Comune di Fucecchio

2° VARIANTE AL RU

STATO COMPARATO

Estratti Schede normative e di indirizzo progettuale

Scheda Progetto: PA01 – 2° VAR.**Specifiche fattibilità:****Fattibilità geologica e sismica con normali vincoli F2**

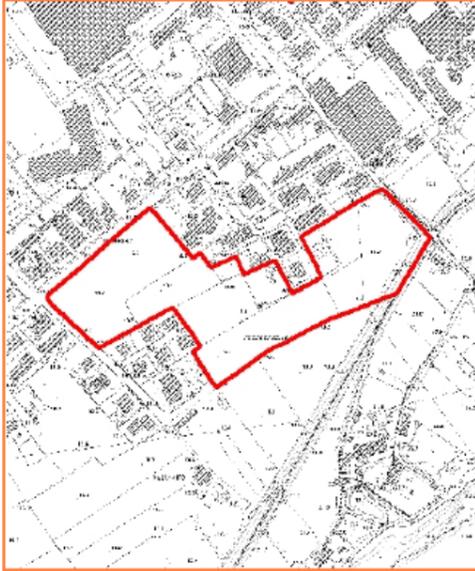
L'area è ubicata al margine ovest del centro storico di Fucecchio, all'interno dei depositi collinari pliocenici, nella facies prevalentemente sabbiosa. Le pericolosità geologica e sismica corrisponde rispettivamente alle classi G2 e S2 (pericolosità media). Le indagini geotecniche e sismiche dovranno condurre alla ricostruzione della esatta stratigrafia dei terreni e delle loro caratteristiche fisiche.

La gran parte dell'area è posta in alto morfologico rispetto al fondovalle ed è inserita nella classe I1 (pericolosità bassa). Solo una piccola fascia, lungo il limite Ovest ricade all'interno della classe I2 (pericolosità media), comunque all'esterno dalla fascia di fondovalle più depressa.

Scheda Progetto: PA17 - 2°VAR.

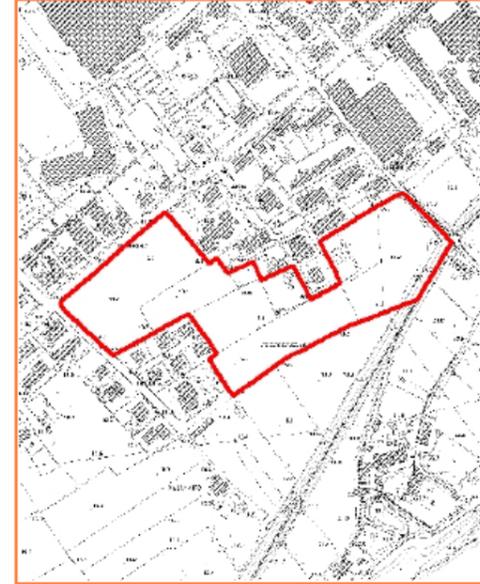
Completare l'attuale margine urbano incerto e sfrangiato, riorganizzando la rete viaria, incrementando la dotazione di standard.

Scheda Progetto: PA30 - 2° VAR.

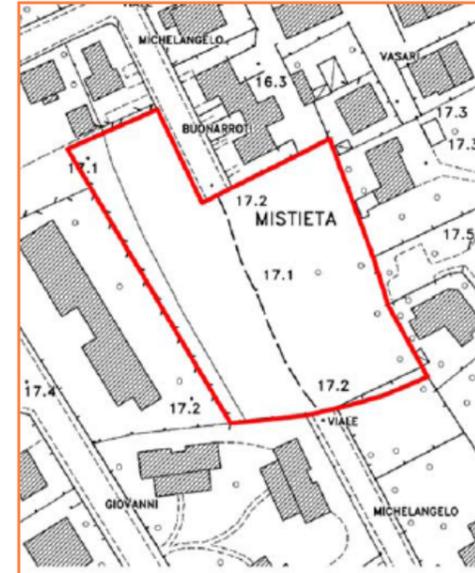
Riqualificare e completare l'attuale tessuto edilizio, riorganizzando la rete viaria esistente, attraverso la riprogettazione degli spazi liberi ed aumentando la dotazione di standard con la previsione di parcheggi pubblici e verde attrezzato.

Scheda Progetto: PA31 - 2°VAR.

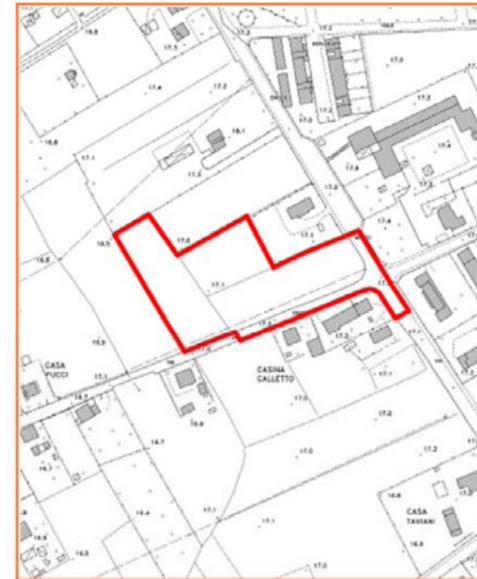
Riqualificare l'area sia dal punto di vista fisico che funzionale, attraverso la riprogettazione e l'integrazione della struttura con l'area circostante, con la riorganizzazione della rete viaria e incrementando la dotazione di standard.

Scheda Progetto: PA57 - 2° VAR.

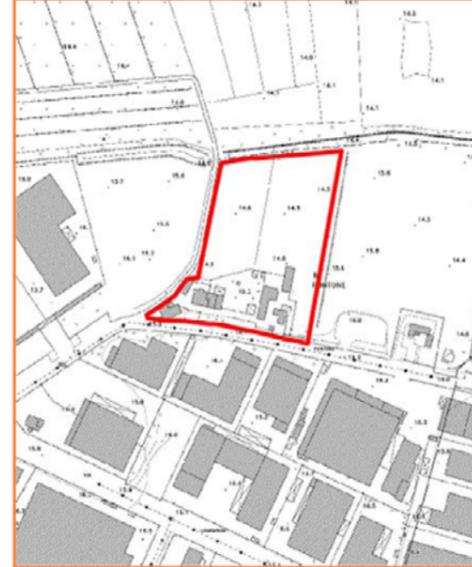
Riqualificare l'area sia da un punto di vista fisico che funzionale, non consentendo l'inserimento di nuove funzioni residenziali, per incrementare al loro posto un'edilizia produttiva con tipologie più adatte al contesto, aumentando la dotazione di standard.

Scheda Progetto: PA61 - 2° VAR.

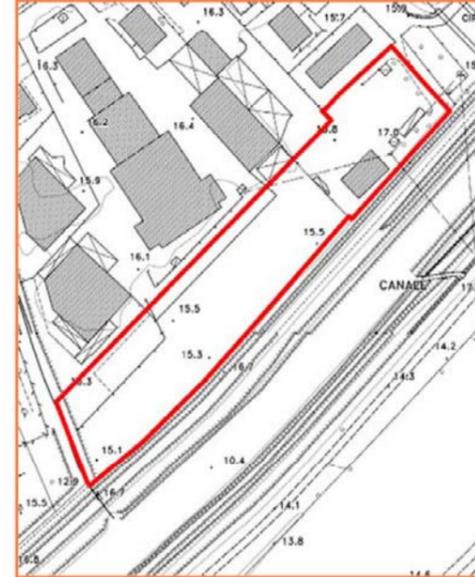
Riqualificare l'area sia da un punto di vista fisico che funzionale, attraverso la riprogettazione e riorganizzazione dell'area, aumentando la dotazione di standard con la previsione di verde attrezzato.

Scheda Progetto: PA64 - 2° VAR.

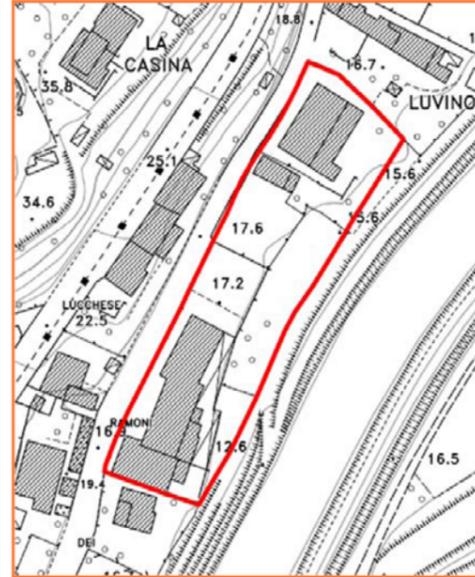
Recuperare il patrimonio non utilizzato per la realizzazione di residenze, attraverso la riprogettazione della struttura esistente, riorganizzando l'area con una forma attenta allo spazio circostante, incrementando la dotazione di standard.

Scheda Progetto: PA75 – 2° VAR.**Specifiche fattibilità:**

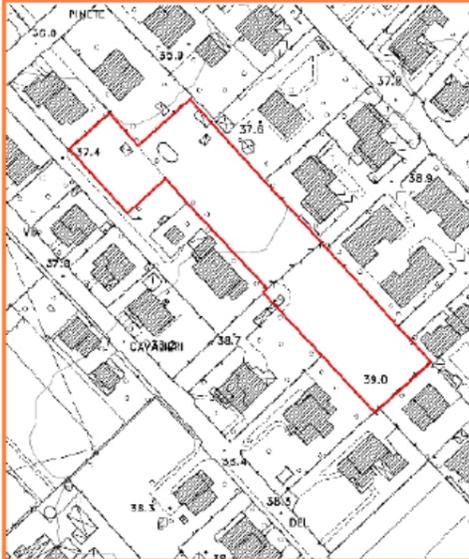
Fattibilità geologica con normali vincoli F2
Non si rilevano limitazioni alla fattibilità.

Fattibilità sismica con normali vincoli F2
Non si rilevano limitazioni alla fattibilità.

Fattibilità idraulica con normali vincoli F2
L'intervento comprende il tratto iniziale del Rio Ghiandone, inserito nel reticolo idraulico di riferimento della Regione Toscana, per una lunghezza di circa 20 metri.
Tutti gli interventi dovranno essere realizzati ad una distanza minima di 10 metri dal ciglio di sponda del Rio e dovranno assicurare il corretto deflusso delle acque raccolte all'interno dell'impluvio ed il non aggravio delle condizioni di rischio delle aree più a valle.
Nelle tavole progettuali dovrà essere dettagliata la regimazione delle acque meteoriche affluenti sul lotto allo stato attuale ed in quello di progetto e dovranno essere adottati accorgimenti in grado di mantenere la funzionalità dei recapiti finali e l'invarianza idraulica.

Scheda Progetto: PA80 - 2° VAR.

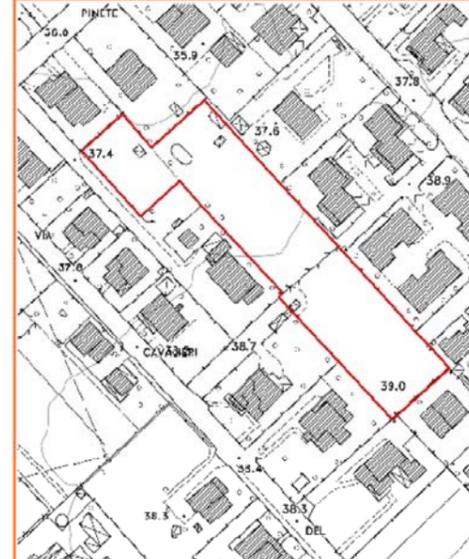
Completare il tessuto edilizio esistente, riorganizzando la rete viaria dell'isolato, formando un quartiere più definito, incrementando la dotazione di standard con la previsione di parcheggi pubblici e verde attrezzato.

Scheda Progetto: PA80 - 2° VAR.**Specifiche fattibilità:**

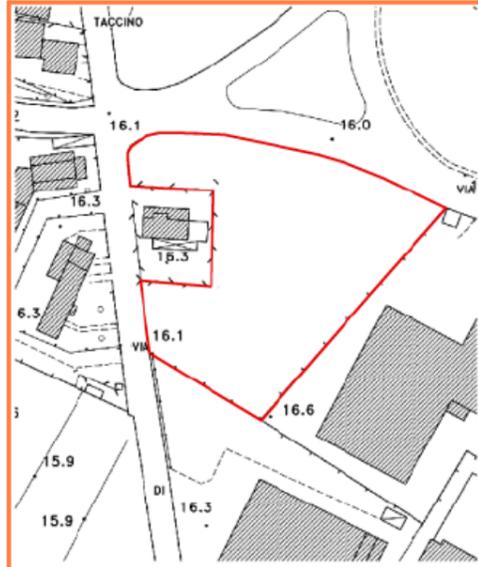
Fattibilità geologica con normali vincoli F2
Non si rilevano limitazioni alla fattibilità.

Fattibilità sismica con normali vincoli F2
Non si rilevano limitazioni alla fattibilità.
